Commune de Mareil-sur-Mauldre

MODIFICATION N°2.a DU PLAN LOCAL D'URBANISME

- **Objet de la modification 2.a :**
 - ajuster le périmètre et la programmation à la baisse du projet dans la zone AUH3* rue des Fontaines
 - ajuster à la marge le règlement sur des points ponctuels

2. RAPPORT DE PRÉSENTATION DE LA MODIFICATION n°2.a

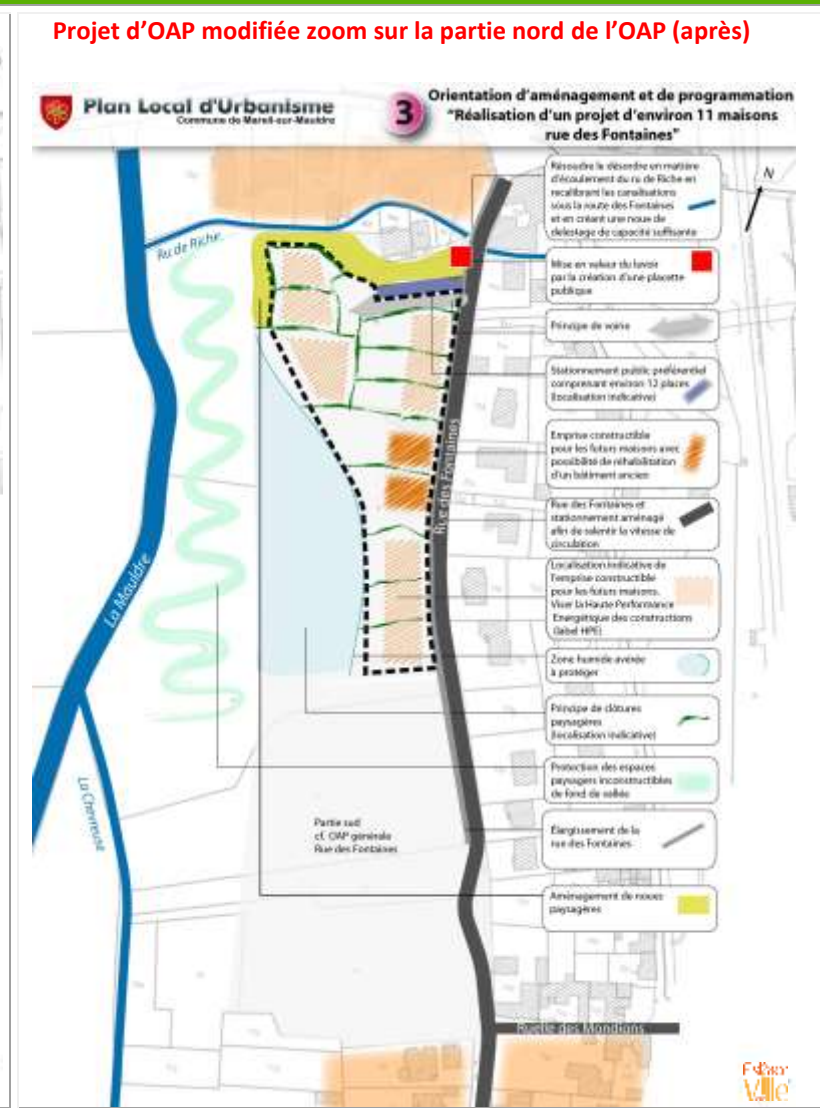
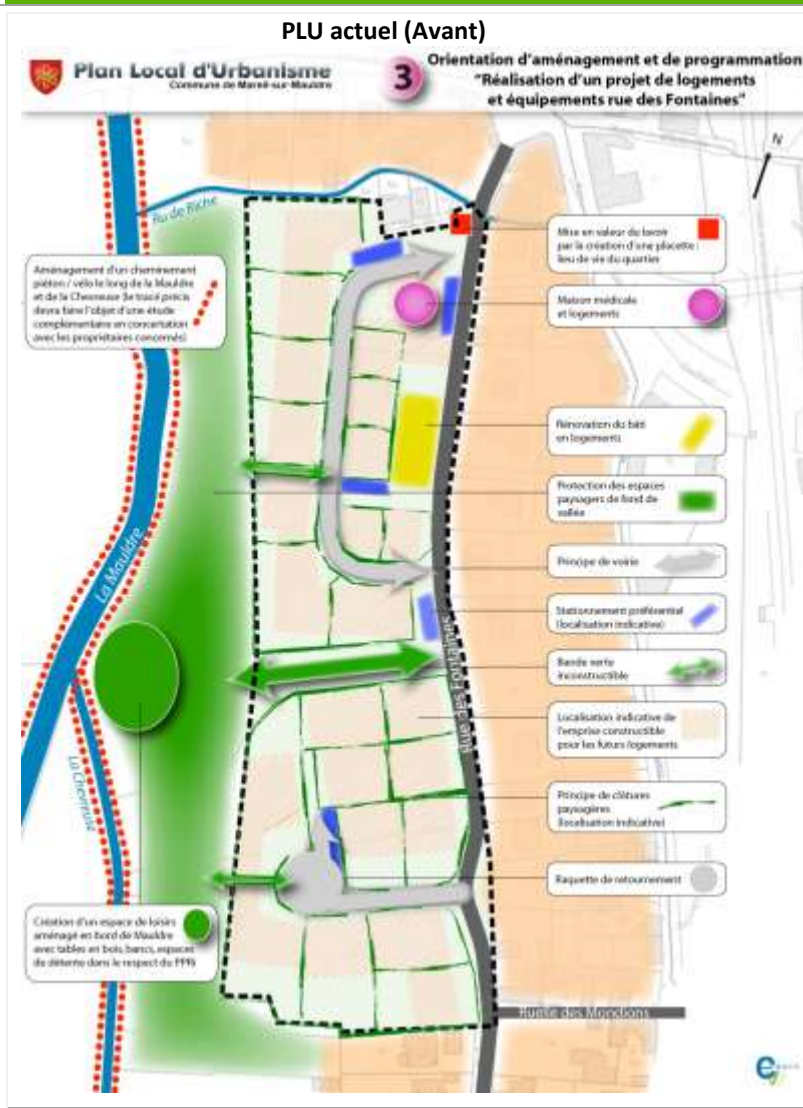
Le périmètre est redéfini pour assurer la préservation des zones humides avérées par l'étude spécifique mentionnée en annexe. Le périmètre opérationnel est désormais d'environ 0,6 ha. En effet, l'alignement cédé à la commune pour l'élargissement de la rue des Fontaines est d'environ 300 m². De même, la réalisation d'une noue paysagère pour assurer la gestion des eaux pluviales du ru de Riche et réduire le risque d'inondation, sur une superficie d'environ 1 000 m², sera rétrocédée à la commune. Enfin, pour assurer au mieux la gestion de la zone humide, celle-ci est exclue du périmètre opérationnel.

Sur la partie nord, la programmation est fixée à environ 11 maisons, soit, avec un périmètre de projet d'environ 0,6 ha, une densité de 18 logements / ha, respectant ainsi la densité prescrite par le SCOT Gally Mauldre.

La desserte interne a également évolué afin de diminuer l'imperméabilisation des sols. L'élargissement de la rue des Fontaines s'est imposé pour gagner en qualité d'espaces publics et en fonctionnalité sur cet axe aujourd'hui assez étroit (de l'ordre d'environ 6 m, cet axe passera à environ 8 m trottoir PMR inclus).

Mise à jour des servitudes d'utilité publique

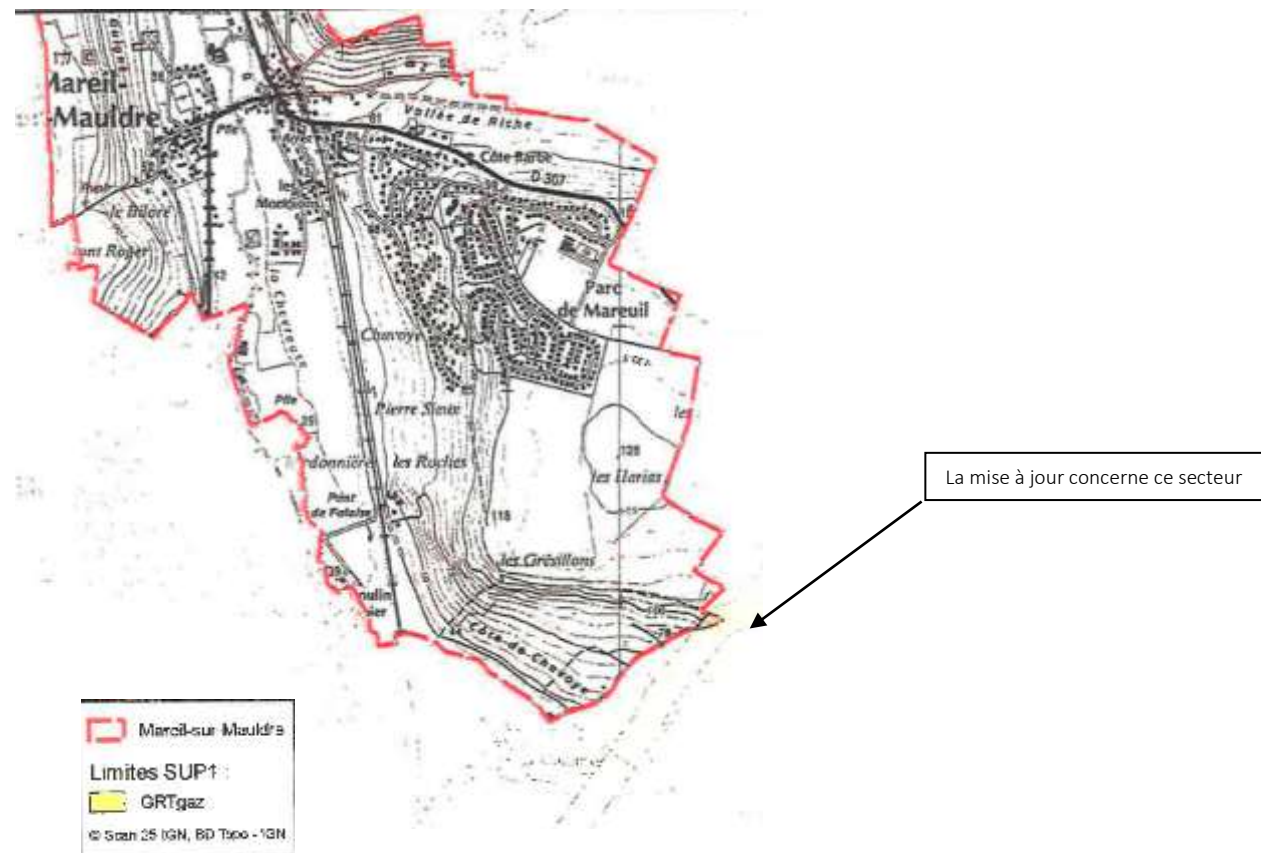
Prise en compte de l'arrêté préfectoral instituant des servitudes d'utilité publiques autour des canalisations de transport de matières dangereuses, par la mise à jour du plan des servitudes.

La commune a été destinataire d'une demande de mise à jour à porter sur le plan des servitudes d'utilité publique, concernant une canalisation de GRT gaz à faire apparaître à l'extrémité sud-est du territoire, dans un secteur en coteau non bâti, dans une zone classée naturelle au PLU. Cette servitude n'impacte en aucun cas les zones constructibles ou potentiellement constructible.

Pièce impactée	MODIFICATION	
<p>OAP</p>	<p>PLU actuel (Avant)</p>	<p>Projet d'OAP modifiée (après) – partie sud inchangée</p>

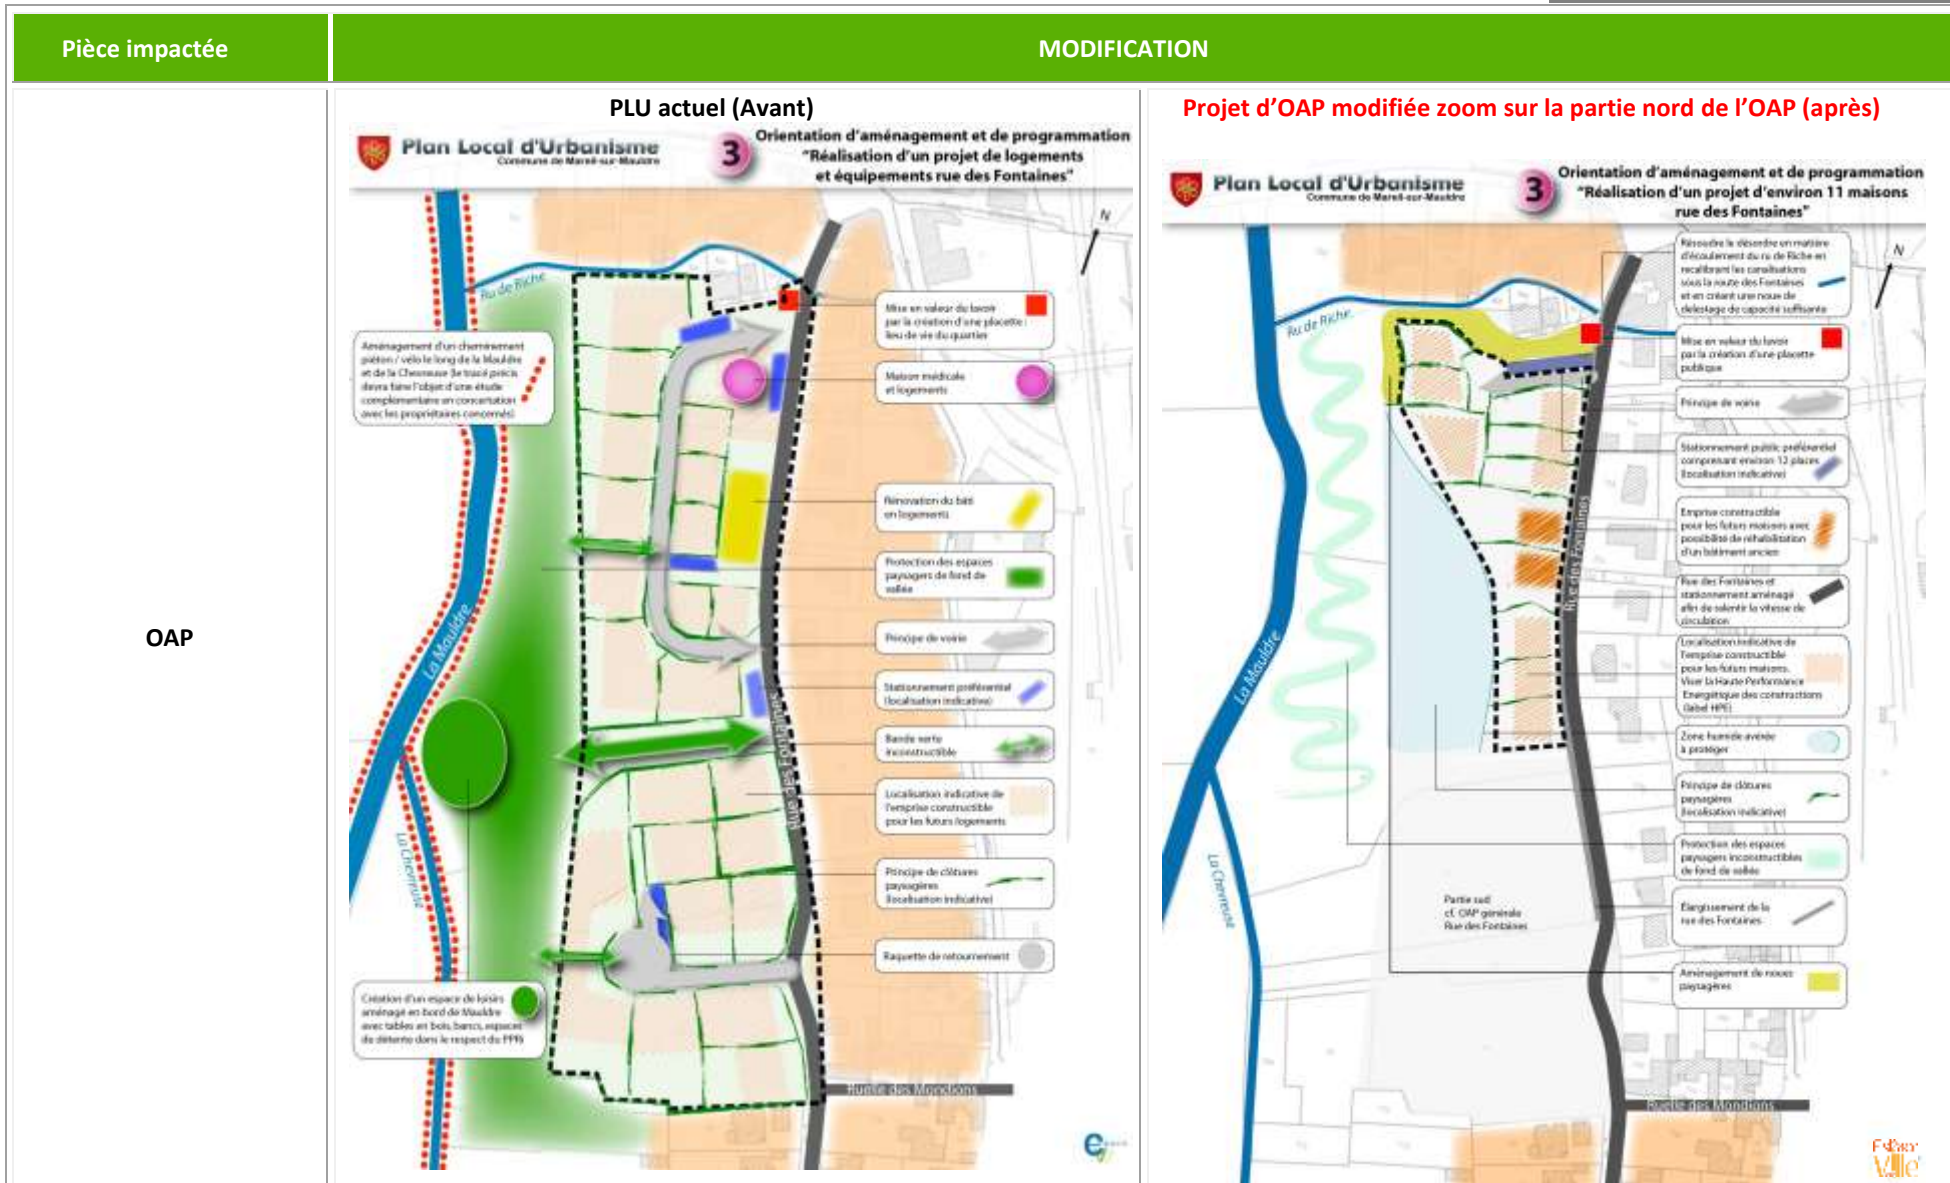
Le périmètre est redéfini pour assurer la préservation des zones humides avérées par l'étude spécifique menée dans la partie nord de l'OAP. Le périmètre opérationnel est désormais d'environ 0,6 ha. En effet, l'alignement cédé à la commune pour l'élargissement de la rue des Fontaines est d'environ 300 m². De même, la réalisation d'une noue paysagère pour assurer la gestion des eaux pluviales du ru de Riche et réduire le risque d'inondation, sur une superficie d'environ 1 000 m², sera rétrocédée à la commune. Enfin, pour assurer au mieux la gestion de la zone humide, celle-ci est exclue du périmètre opérationnel.

Sur la partie nord, la programmation est fixée à environ 11 maisons, soit, avec un périmètre de projet d'environ 0,6 ha, une densité de 18 logements / ha, respectant ainsi la densité prescrite par le SCOT Gally Mauldre.

La desserte interne a également évolué afin de diminuer l'imperméabilisation des sols. L'élargissement de la rue des Fontaines s'est imposé pour gagner en qualité d'espaces publics et en fonctionnalité sur cet axe aujourd'hui assez étroit (de l'ordre d'environ 6 m, cet axe passera à environ 8 m trottoir PMR inclus).
